**BIB-
LIOTEK
+ KULTUR-
HUS PÅ TOPPEN
DOMMERBETÆNKNING**

arkitektkonkurrence 2009

FORSLAG 4 VINDERPROJEKT KULTURHUS + BIBLIOTEK NV

FORSLAG 1 GRØNT PÅ TOPPEN

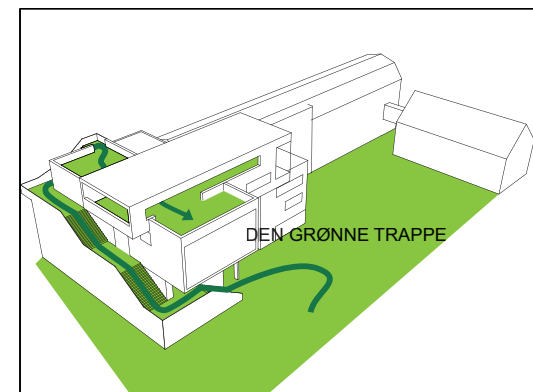
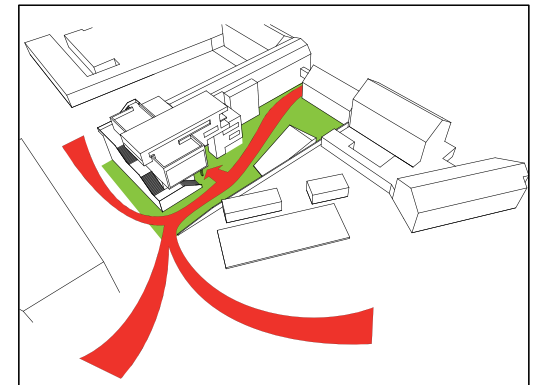
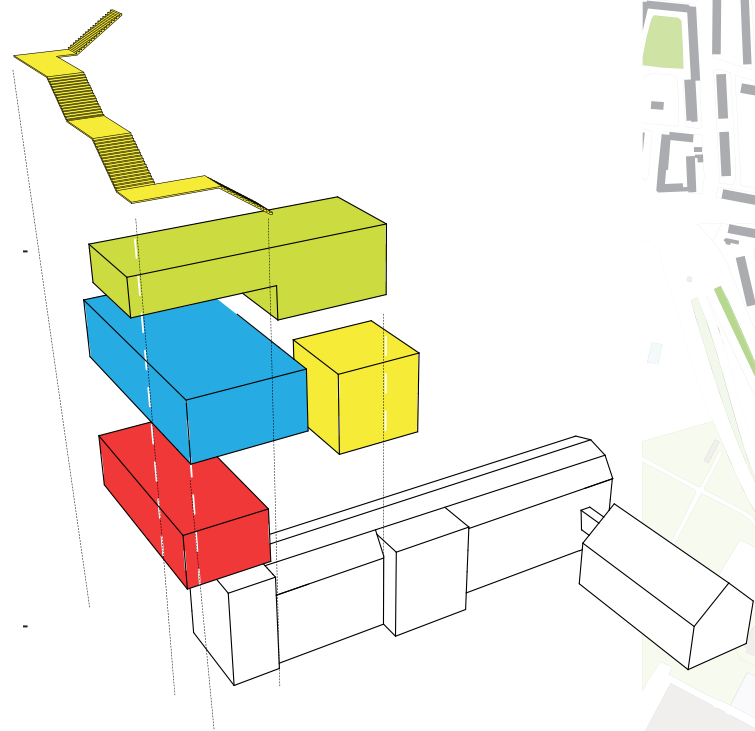
'Æskegrebet' giver en ganske kompakt bygning, der friholder en stor del af grunden og derved gives der fri passage mellem Dortheavej og Rentemestervej. Den forskudte stabling af æskerne giver mulighed for terrasser mod øst og vest. Mod syd giver en udvendig trappe direkte adgang fra ankomstarealet til en vestvendt terrasse på 3. etage.

Forslaget viser generelt en forståelse for sammenhængen mellem bibliotek og kulturhus. Kulturfunktionerne er i det store og hele bibeholdt i den eksisterende bygning, mens biblioteksfunktionerne er fordelt endog ganske meget i både den eksisterende bygning og de nye tilføjelser. Børnebibliotekets placering i stueplan i foyeren, hvor det er i direkte sammenhæng med caféfunktionen og informationen, udgør et velkomstområde for husets brugere. Café- og køkkenløsningen er forbedret i forhold til eksisterende, med mulighed for udeservering. Salen er i princippet et ganske langstrakt, men sammenhængende rum.

Projektet anviser mange små rum til biblioteksfunktionen, fordelt ud over hele huset. Den anviste placering af den daglige transport af materialer til og fra biblioteket (via chauffører) i stueplan virker overbevisende. Derimod er flowet og overvågning af bibliotekets materialer problematisk i den øvrige del af biblioteket på grund af den store spredning af funktionerne.

Salens placering på 2. etage virker ikke optimal, især fordi der ikke er anvist et selvstændigt foyer-areal, hverken i relation til salens gulv eller balkon. Begge steder vil den fyldte sal skulle tømmes direkte ud i bibliotekets områder. Salen forekommer desuden at være uharmonisk proportioneret. Muligvis vil de to dele af salen kunne fungere uafhængigt af hinanden, men rummet virker ikke overbevisende som kulturhusets store, samlende rum.

Dommerkomiteen vurderer generelt, at en udendørs trappe i dette område ikke er hensigtsmæssig. Projektet har tilsyneladende overset det terrænmæssige forhold, at grunden falder en hel del fra nord mod syd – et forhold der vil have konsekvenser for udformningen af stueetagen mod Rentemestervej.

FORSLAG 1 - FORSAT

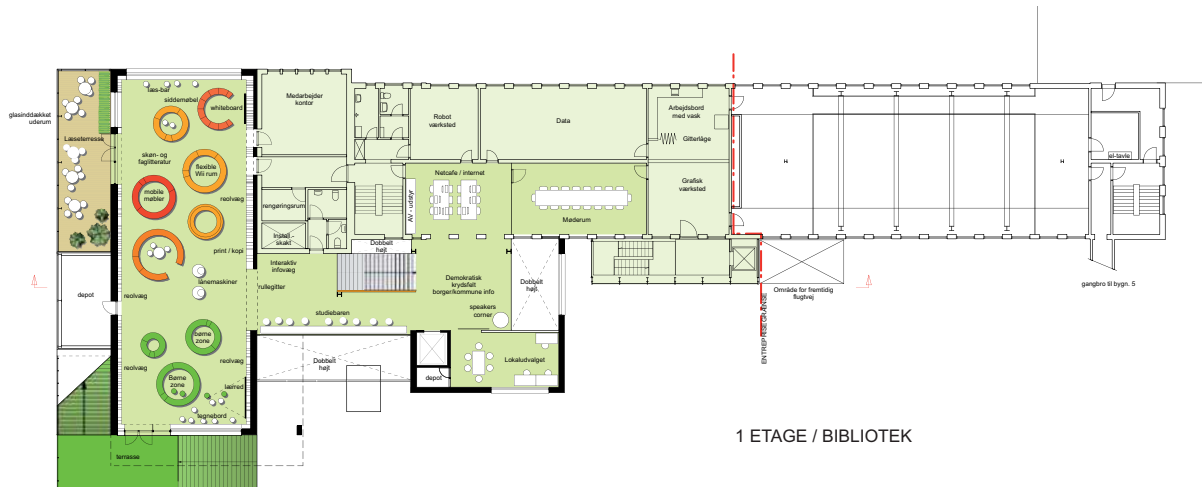
Forslagets nye kulturhus har et spændende og ganske råt udtryk, der spiller med områdets karakter, og denne tilgang virker sympatisk. Dommerkomiteen vurderer dog, at der ikke i tilstrækkelig grad er opnået overensstemmelse mellem 'æskernes' ydre form og de indre rum, de giver anledning til, hverken proportionsmæssigt eller i de valgte materialer. Mange af forslagets enkelte rum er alt for kompakte og unødvendigt små. Især for biblioteket er dette ikke en optimal løsning: de mange små rum binder ikke bibliotekets funktioner hensigtsmæssigt sammen. De viste overgange mellem bibliotek og kulturhusets forskellige funktioner virker generelt ikke optimale, og især de rumlige sammenhænge mellem 1., 2. og 3. etage giver indtryk af et manglende overordnet greb om bygningens rumlige organisering. Som eksempler kan blandt andre nævnes fraværet af selvstændige foyerområder til salen, at man ankommer med ryggen til biblioteket på 1. etage, og at cafe-gæsterne skal gennem børnebiblioteket for at komme ud i vinterhaven. Beplantningen på udearealerne forekommer overordentlig sparsom.

De generelt klemte rum skal ses i sammenhæng med at forslaget arealmæssigt ligger langt under de 1000 m² der er ønsket i programmet og som anses for opnåelige inden for den givne, økonomiske ramme.

FORSLAG 2 - FORSAT

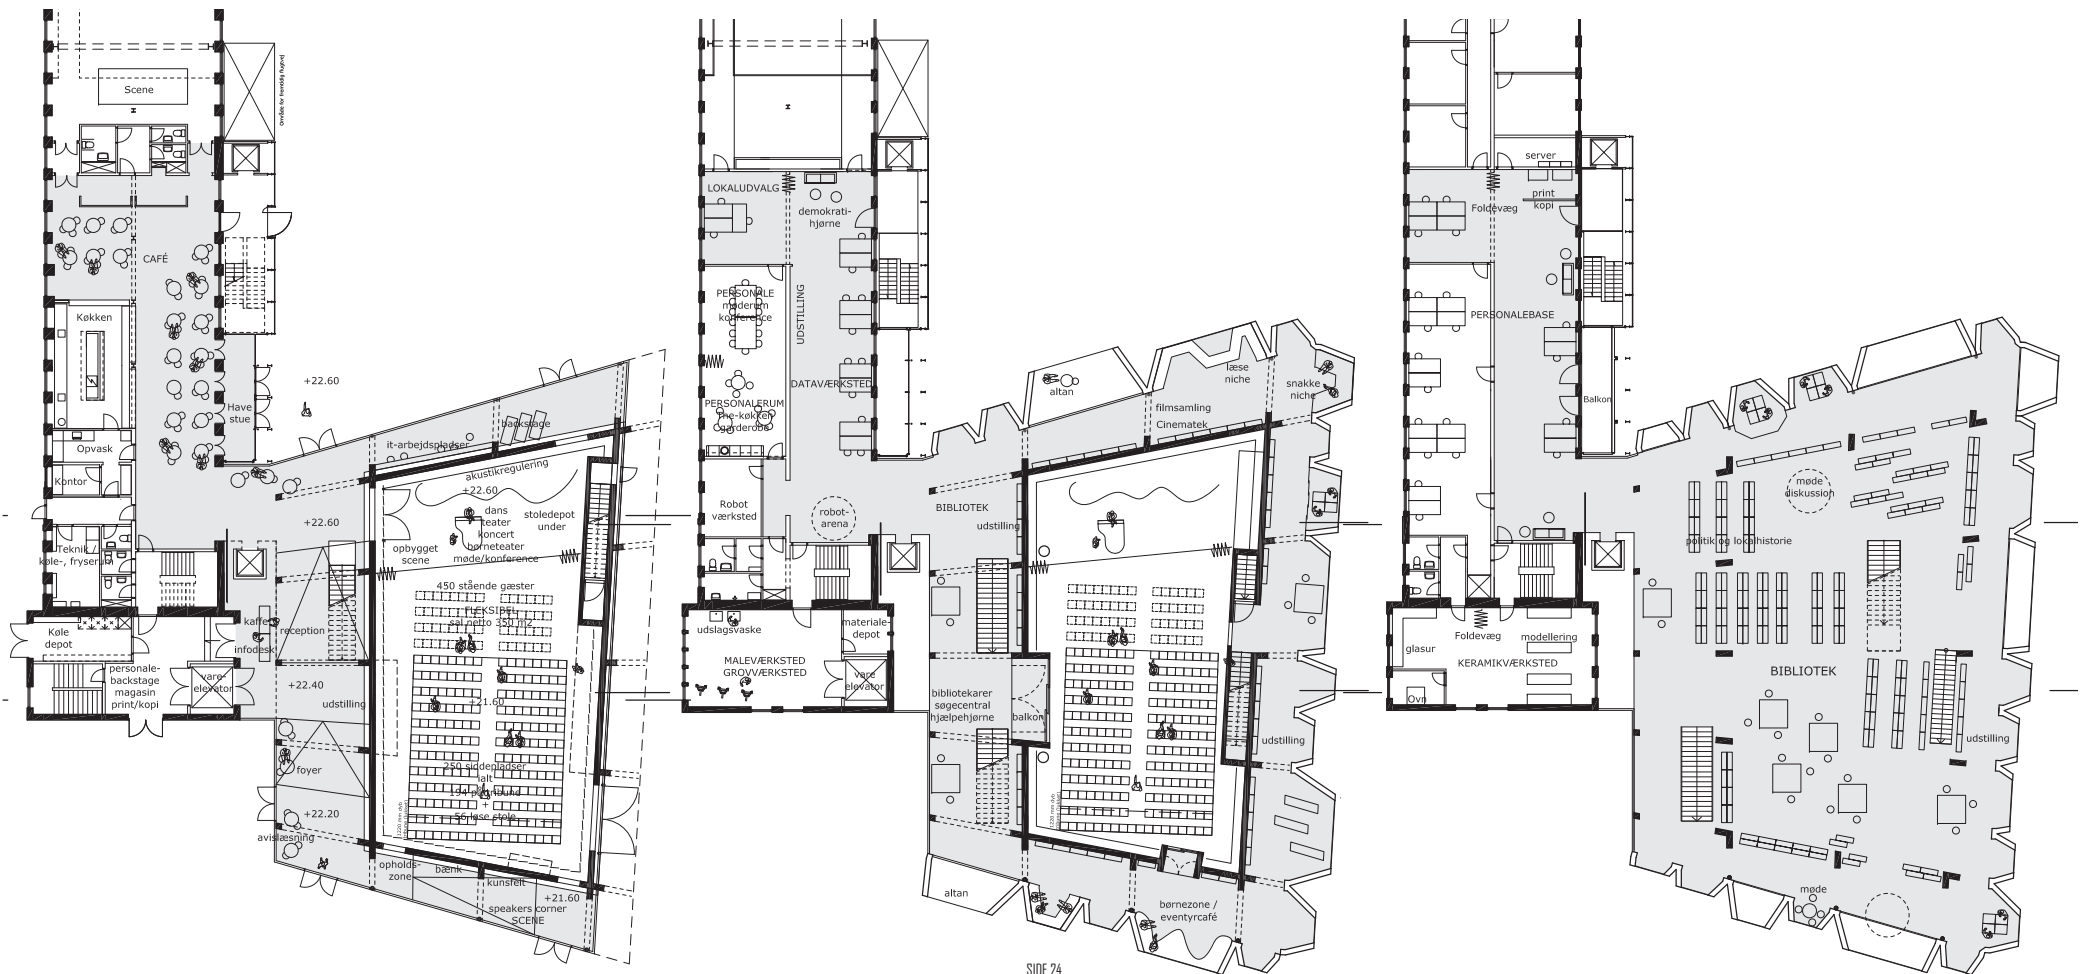
Sammenfatning og vurdering af forslag 2:
Den nye tilbygning hæfter sig med både respekt og selvstændig karakter på den gamle. Forslaget indeholder flere spektakulære rum med spændende rumlige og lysmæssige kvaliteter. Dommerkomiteen bemærker, at det er både interessant og modigt at tematisere et karnapmotiv som et selvstændigt bygningselement, der kan fremstilles industrielt og hægtes direkte på bygningskroppen. Dommerkomiteen vurderer, at det potentielle, den foreslåede sammenstilling rummer til at skabe synergi mellem de eksisterende og de nye funktioner, ikke er udnyttet optimalt. Forslagets forståelse for de funktionelle aspekter og sammenhængen mellem Bibliotek + Kulturhus virker generelt ikke gennemtænkte. F. eks. er gallerigangen en arkitektonisk nyskabelse med spændende kvaliteter, men dommerkomiteen finder, at den ikke er velegnet til hverken bibliotek eller kulturhusfunktioner. Det er problematisk at de væsentligste biblioteksfunktioner placeres isoleret på 2. etage, hvor det er adskilt fra kulturhusets funktioner - særlig cafeen. Placeringen af udstillingen i 'Galleriet'

- langt væk fra foyerområdet - er ikke hensigtsmæssig. De ekstraordinære dagslyskvaliteter er forbeholdt tilbygningens 1. og 2. etage. I den eksisterende bygning vil tilbygningen betyde en tillukning af en del af facaden, der hidtil har været åben. På trods af de store glasarealer vurderer dommerkomiteen, at stueetagen på grund af salen vil virke relativt lukket. Specielt har den lange lukkede facade mod øst karakter af bagside, et forhold der vil være uhensigtsmæssigt hvis trekantsgrunden og Shell-grunden overtages, og denne side derved bliver Kulturhusets 'ansigt mod byen'.

FORSLAG 3 - FORSAT

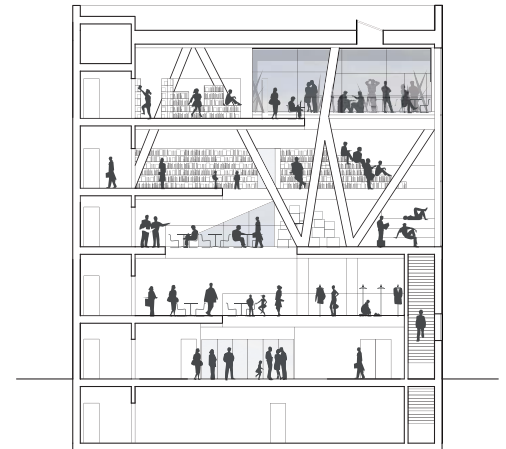
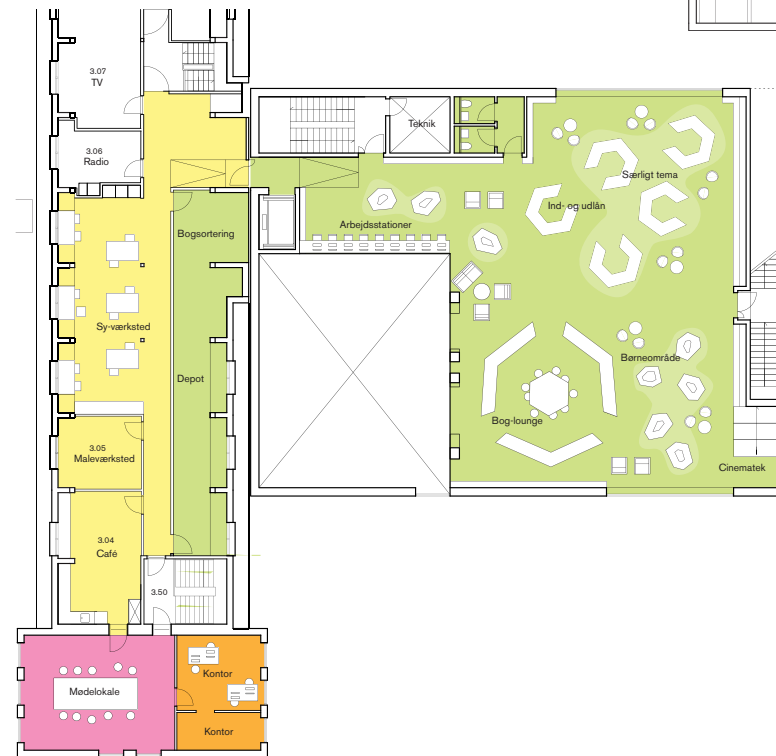
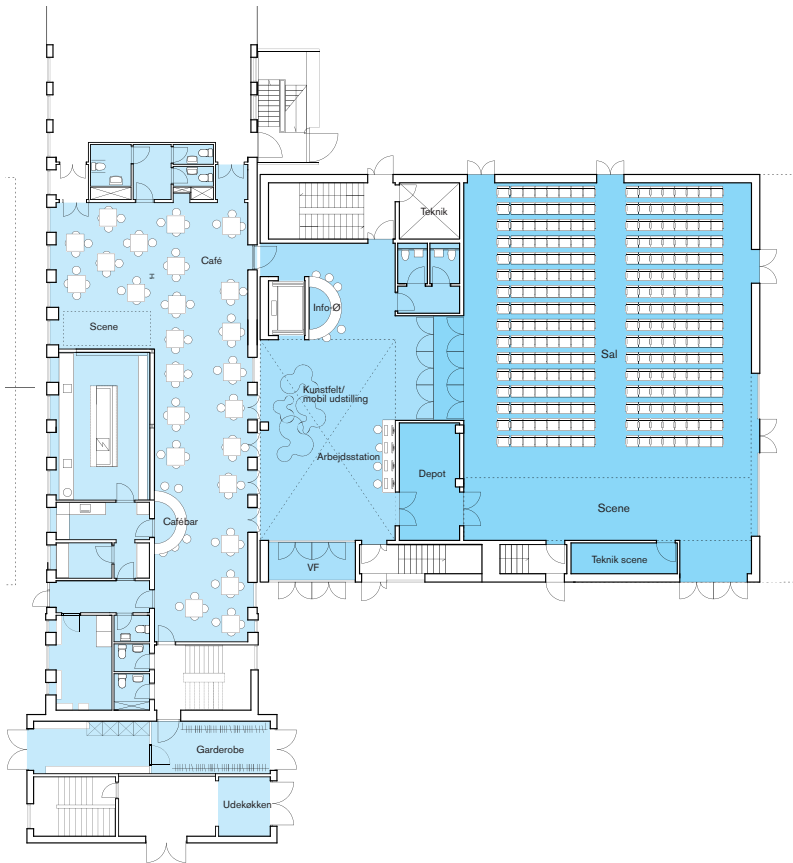
Sammenfatning og vurdering af forslag 3: Den foreslåede tilbygning vil med sit kolossale volumen melde sig med stor styrke i bybilledet, og har på dén måde visse kvaliteter som 'ikon' for bydelen. Foyeren er et åbent, varieret og oplevelsesrigt rum, og forslaget rummer fine rumlige enkelt-elementer som den udvendige trappe og tagterrassen.

Placeringen på grunden giver dog en række alvorlige problemer. Det meget store volumen fremstår mod nord som en ganske brutal væg i Ungdomshusets gård, og vil reelt betyde et farvel til sollys i dagtimerne i dette uderum.

Udformningen af tilbygningen gør, at dagslyset i en relativt stor del af den eksisterende bygning minimeres.

Tilbygningens østside er placeret direkte i skellet mellem kulturhusets grund og Shell-grunden med det resultat, at den i programmet efterspurgte passage mellem Dortheavej og Rentemestervej er helt afhængig af, at Shell-grunden overtages og omdannes til bydelspark. Også forslagets behandling af uderummene tyder på dette. Hovedadgangen sker fra Rentemestervej via 'det blå spor' mellem flexzonen og cykelparkeringen. Det er muligt at passere gennem bygningen fra nord til syd, men dette foregår i så fald gennem to lukkede døre i hver sin side af en brandtrappe. Dommerkomiteen finder desuden, at forslagets forståelse for sammenhængen mellem kulturhus og bibliotek ikke er forfulgt rumligt til et punkt, hvor de to dele reelt bliver integrerede. Placeringen af biblioteket på 3. etage gør, at bibliotekets funktioner ikke kan melde sig umiddelbart for den besøgende, der må bevæge sig langt for at komme frem til det. Salen fungerer således fint som sal, biblioteket som bibliotek, og kulturhuset som kulturhus – men en ny og inspirerende sammenhæng mellem husets 7 funktioner toner ikke frem i forslaget.

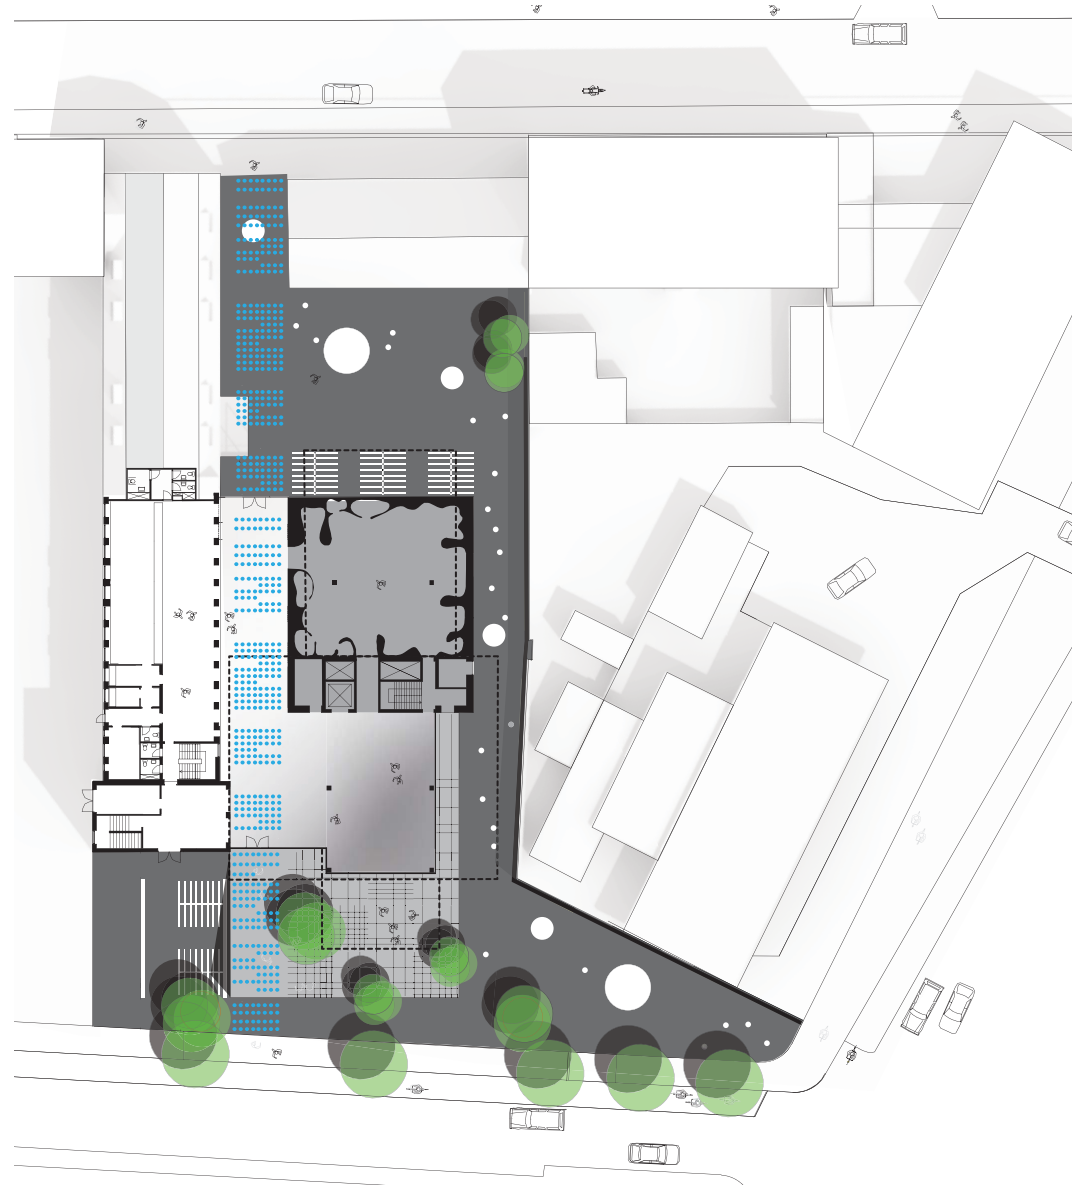
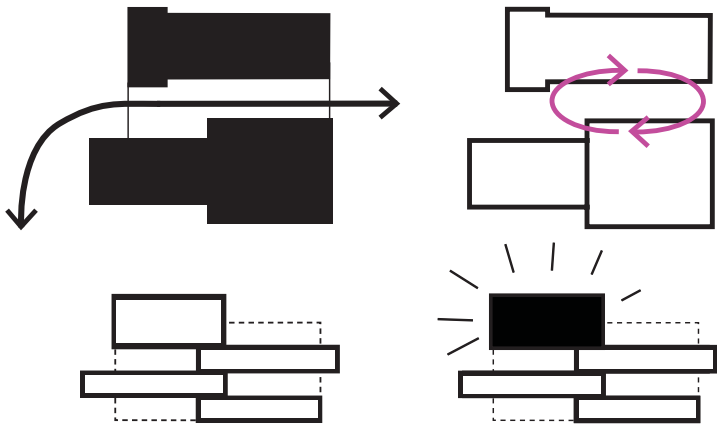
Forslaget demonstrerer en særdeles god forståelse for den nye sammenhæng mellem bibliotek og kulturhus. Biblioteket melder sig allerede i stueetagen i kraft af et forslag om "det hurtige bibliotek", som bringer dele af bibliotekets funktioner fra de øvrige etager til stede i stuen. Også cafeen, der er udvidet i forhold til de nuværende forhold, findes i stuen, og der opstår en fin synergi mellem disse to funktioner og børnebiblioteket, der er indrettet i den nederste af stabelens 'bøger'.

Kulturhusets personalerum på 1. etage er placeret fint med hensyn til overblik over huset som helhed og hænger desuden godt sammen med den ungdomslounge og det mediatek, der er placeret lige overfor i 'stabelens' 1. etage. Der er ligeledes en fin kontakt til værkstederne fra 'det klassiske bibliotek' på 3. etage.

FORSLAG 4 VINDERPROJEKT - FORSAT

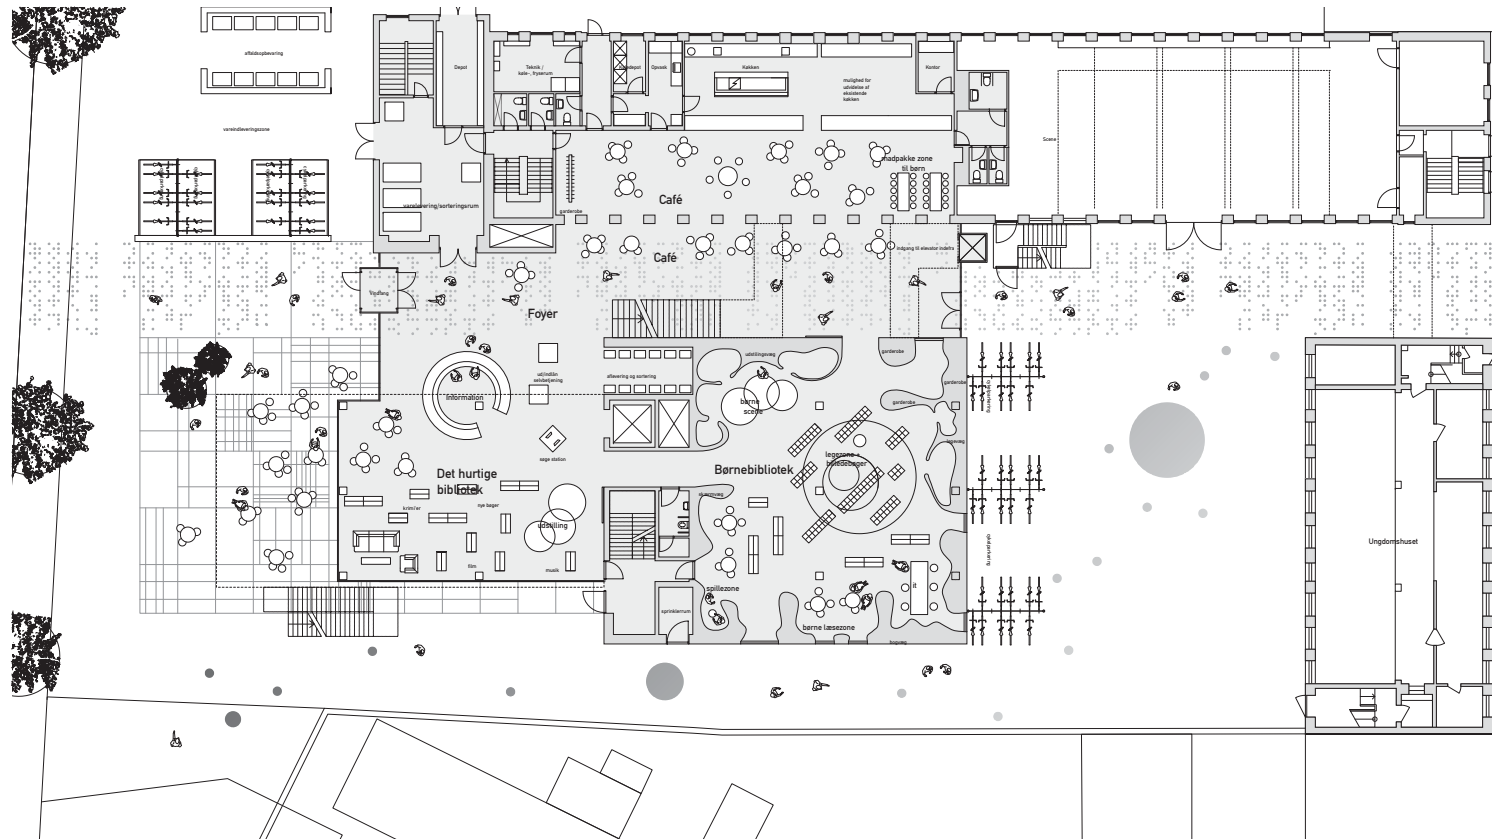
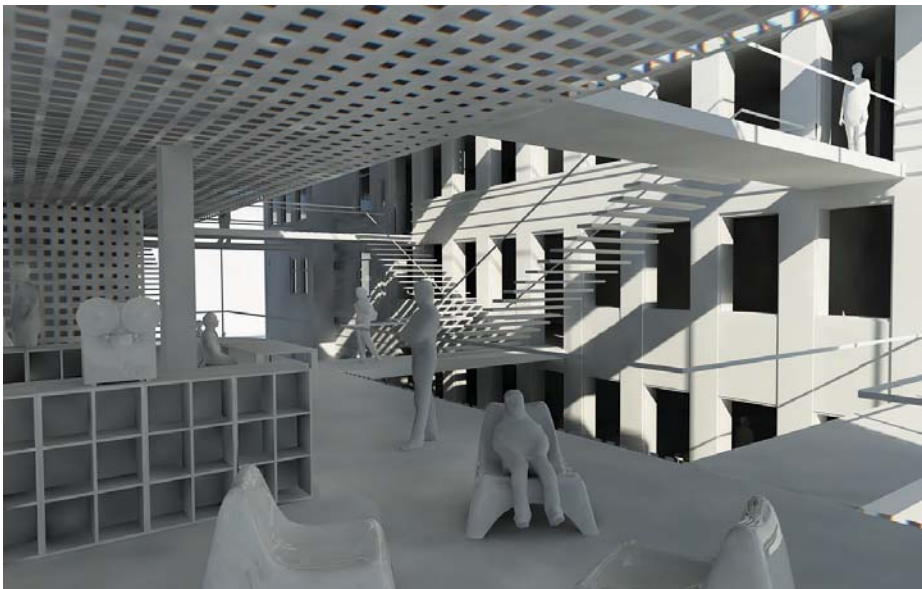
Forslag 4's indlysende kvaliteter som vartegn for området suppleres gennem alle projektets dele af en stor lydhørhed overfor, hvordan de forskellige funktioner og deres nye sammenhænge forløses bedst muligt. Enhver af bygningens mange forskellige brugere vil kunne føle sig velkommen i dette hus, der vil drage mange nysgerrige til sig. Hvert enkelt af bygningens hovedrum er overbevisende proportioneret, med gode dagslysforhold og velegnede forslag til indretning, materialer er valgt med omhu og med forståelse for den robusthed et hus med 'tryk' på kræver. Konceptets billede af en stabel af indbyrdes forskudte bokse er forfulgt konsekvent, og der er en overbevisende overensstemmelse mellem æskernes ydre og indre.

Dommerkomiteen vurderer, at den viste udgraving af salens volumen er realistisk konstruktivt på baggrund af forslagens redegørelse om konstruktioner. Det er essentielt for forslaget, at den videre bearbejdning fastholder søjlernes placering inden for klimaskærmen.

Udvendige flugtvejstrapper, der er angivet på planerne, men ikke vist på forslagens visualiseringer, vil gribe afgørende

ind i bygningens udtryk og bør være genstand for den højeste opmærksomhed i den videre bearbejdning. Det er dog dommerkomiteens vurdering, at de udvendige flugtvejstrapper kan undgås ved en mindre ændring af de interne trapper, således at forslagens overordnede koncept og rumlige kvaliteter ikke kompromitteres.

Logistikken i forhold til transport til og fra salen med gear og andet udstyr er ikke optimal og skal være genstand for bearbejdning. Der skal findes en overbevisende løsning på, hvordan det øvrige hus lukkes af, når der er arrangementer i salen uden for bibliotekets/kulturhusets åbningstid.

Overdækningen af den foreslåede satellit-cafe i forbindelse med salen forekommer decideret urealistisk. Den vil kræve en omfattende bearbejdning for at kunne opføres, så dette rum fremstår med de kvaliteter, forslaget lover.
